M' z S P E E D R X 4 5 0 h マフラー
自主改善のおしらせ

<自主改善の概要>

改善箇所説明図

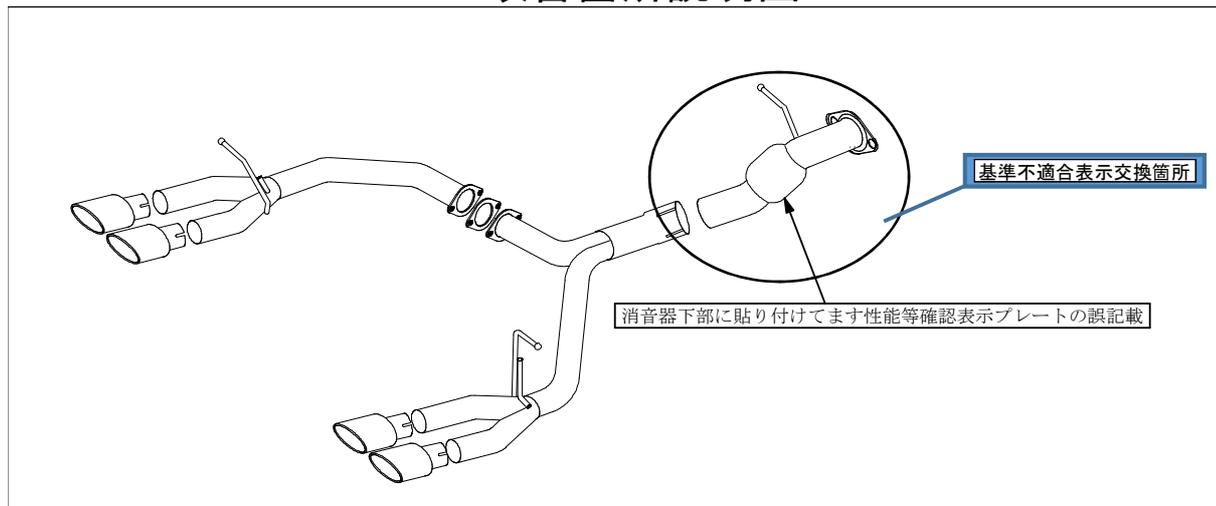
- 1) 誤表示の状況
レクサス 450hハイブリッド(DAA-GYL10W、2WD)、(DAA-GYL15W、DAA-GYL16W、4WD) 共用として設定した後付け部品の騒音防止装置(マフラー)の性能確認済表示の、原動機型式が2WD車両のみの性能等確認済み表示になっている為、対象商品が装着されたままでは、原動機型式の表示が誤っており保安基準不適合となります。
対象商品をご使用の車両を確認された際は速やかに交換作業をお願い致します。
そのままご使用になると、整備工場での定期点検等及び自動車検査登録(継続検査)が出来なくなるおそれがあります。
(車検時や路上取り締まり時等に保安基準不適合と判断される場合があります。)

記載間違い内容:JQRプレートの性能等確認済表示の内容の原動機型式の記載間違い
誤:2GR-4JM
正:2GR-4JM-2FM 2GR-4JM

- 2) 改善の内容
対象製品をご愛用頂いているお客様には正規番号の交換箇所製品を弊社より、お客様ご指定場所に送付させていただきます。
- 3) 対象商品
- | | |

2GR-4JM-2FM 2GR-4JM
